平陆县 100MW 农光互补光伏发电项目

监理工程师通知单

编号: ZHJL-JLTZ-PL-181

主题: 关于阳朝 2 区质量问题整改事宜

1、抱箍紧固不到位

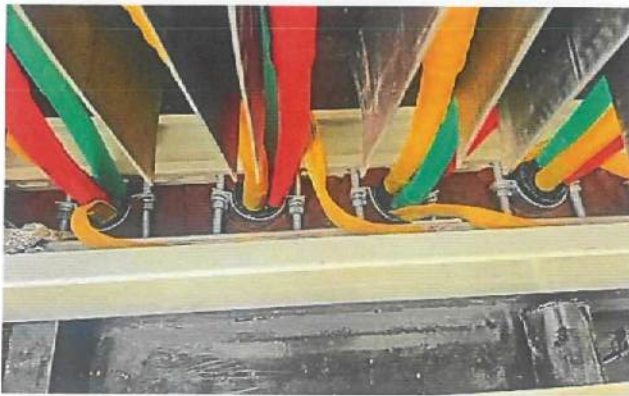
- 1、部分阵列支架抱箍紧固不符合要求;
- 2、局部支架斜撑螺栓紧固不到位;
- 3、局部檩托与檩条连接螺栓安装不平整;
- 4、局部低压电缆沟坍塌未进行清理;
- 5、箱变内进线电缆抱箍紧固、防火封堵不符合要求;
- 6、局部阵列组件遮阴严重。

现要求贵司对该区质量问题按照设计及规范相关要求进行全面检查、整改, 整改完成后报项目部复查, 确保工程质量。

请贵司在收到本通知后立即安排整改，限在 3 日整改完成，并将整改结果书面回复我方。
